SERVICE - INFO

LuK Nr: 331 0235 10 – 305mm TDCA 1 1/8" x 10

Bulletin 988 2000 210

CASE IH – C80, C90, C100

**Flywheel
Schwungrad
Volant-moteur
Volante-motor
Volano**

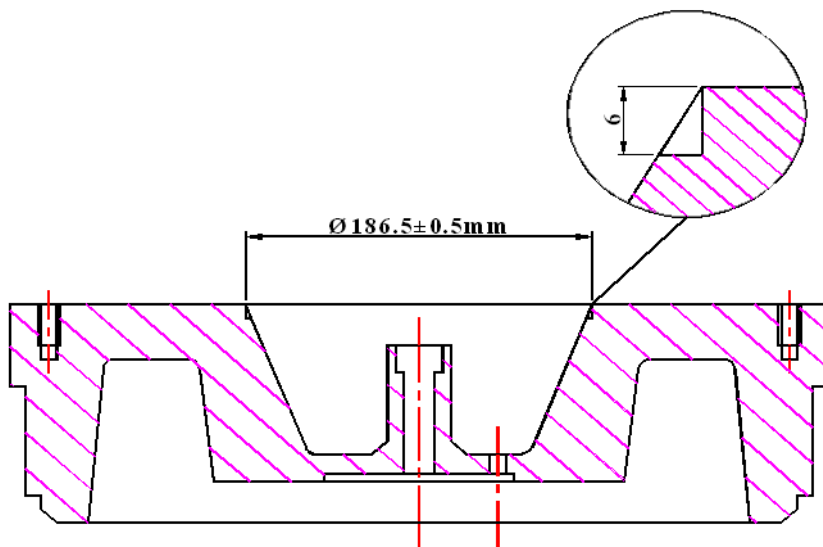
Info:	Flywheel Modification / Schwungradänderung / Modification du volant-moteur / Modificar El Volante / Modifica volano
(GB)	Re-machine the flywheel inner recess to a diameter of 186 ± 0.5 mm and a depth of 6 mm to avoid rivets contacting flywheel.
